改善箇所説明図

基準不適合発生箇所

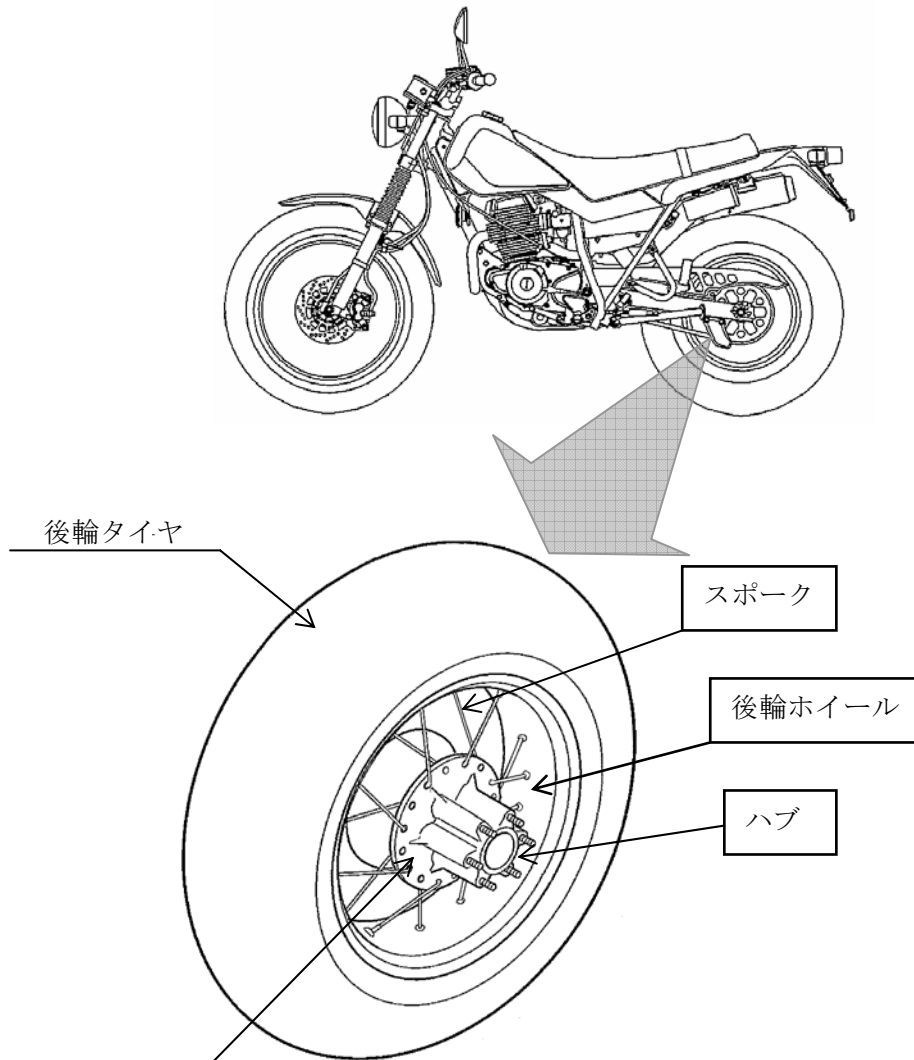
後輪ホイールハブの鋳造において、金型の冷却が不均一であったため、当該ハブに亀裂が生じているものがある。そのため、そのままの状態で使用を続けると、亀裂が進行し、最悪の場合、当該ハブが破損して走行安定性が損なわれるおそれがある。

改善の内容： 全車両、良品のハブを取り付けた後輪ホイールと交換する。

識別：サイドスタンドブラケット付近に白ペイントを塗布する。
